Sutarties pavadinimas: „Laukų gatvės KT8009, Kretingos mieste (ruožas nuo sankryžos su Laisvės g. iki žemės sklypo adresu Laukų g. 47) kapitalinio remonto darbai“

OBJEKTO APŽIŪROS AKTAS Nr. 2

Data: 2025-03-12

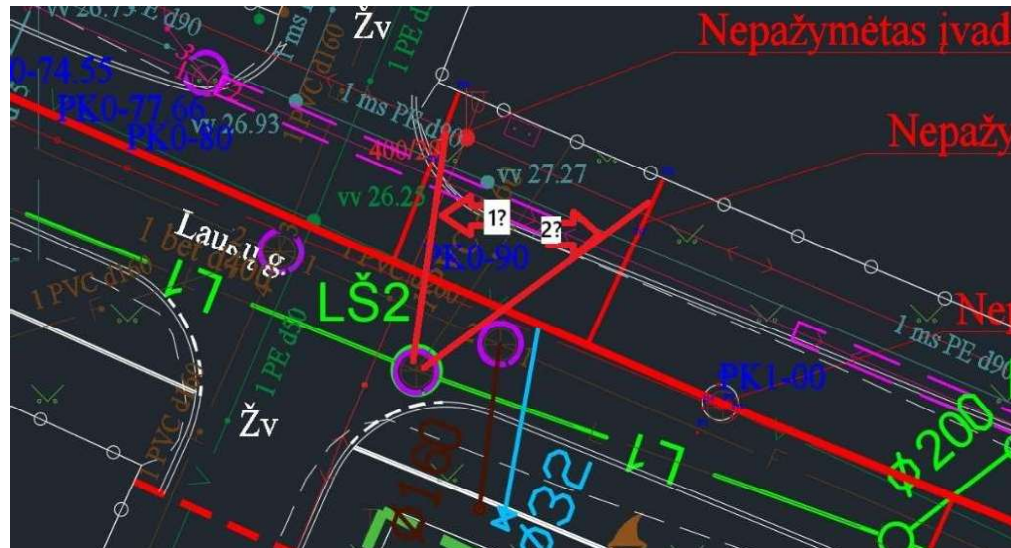
1. Dėl vandentiekio trasos padėties neatitikimo projektui negalima į projektinę padėtį pastatyti šulinio LŠ2. Norint išsaugoti esamą vandentiekio trasą, šulinį reikia patraukti 50 cm į šoną.

Galimas šios problemos sprendimas patraukti lietaus kanalizacijos šulinį LŠ2 50 cm į šoną, kad išsaugoti projekte parodytos vietos neatitinkančią vandentiekio liniją.

2. Laukų gatvėje netoli šulinio LŠ2 naudojant TV diagnostiką rasti du seni įvadai į senąją lietaus trasą (pažymėta raudona linija). Jų pajungimas į naują lietaus kanalizacijos trasą nesuprojektuotas.

Galimas šios problemos sprendimas būtų pajungti projekte nepažymėtus lietaus kanalizacijos įvadus į lietaus kanalizacijos šulinį LŠ2, panaudojant iki 45 laipsnių posūkio kampus.

1. Patraukti LŠ1 šulinį ir L1 trasą reikiamu atstumu, kad būtų išsaugota esama vandentiekio trasa. Projekto sprendinius pakoreguoti užbaigus statybos darbus, išleidžiant naują projekto laidą, už tai yra atsakingas Statytojas. Šiam sprendinio tikslinimui nebus reikalingi papildomi darbai.

2. Pajungti nepažymėtus lietaus kanalizacijos įvadus į lietaus kanalizacijos šulinį LŠ2.

Rangovas parengia ir prie šio apžiūros akto prideda papildomų darbų sąmatą (priedas Nr. 1) ir pajungimo schemą (priedas Nr. 2). Papildomi darbai vykdomi nedelsiant, vėliau (kai bus rengiamas) juos įtraukiant į papildomą susitarimą. Projekto sprendinius pakoreguoti užbaigus statybos darbus, išleidžiant naują projekto laidą. Už tai yra atsakingas Statytojas.
